Kommentarer fra Statnett til høringsinnspill etter NVE sin høring av detaljplan for 420 kV Skaidi-Hyggevatn

Viser til NVE sin oversendelse av innkomne merknader i forbindelse med høring av detaljplaner for 420 kV Skaidi – Hyggevatn, Skaidi og Hyggevatn transformatorstasjoner.

Figur 2. Statnett foreslår refleksdempende isolatorer for mastene 1102-1103 markert gult.

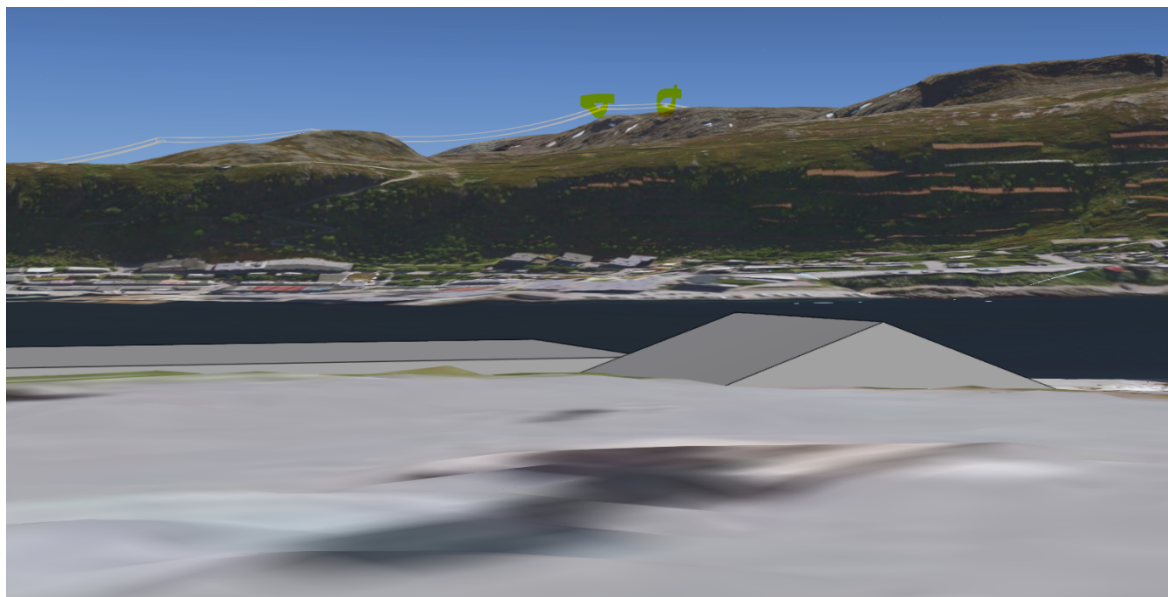
Statnett presiserer at standard liner er mattet. Det er i detaljplanen (kap. 6.10) lagt opp til refleksdempende isolatorer for mastene 1105-1110. Illustrasjonen nedenfor viser mastene 1105 og 1106 lengst til venstre, og 1102 og 1103 lengst til høyre (markert gult). Illustrasjonen er vist med utsikt fra Struves meridianstøtte. Statnett foreslår at mast 1102 og 1103 også skal ha refleksdempende isolatorer.
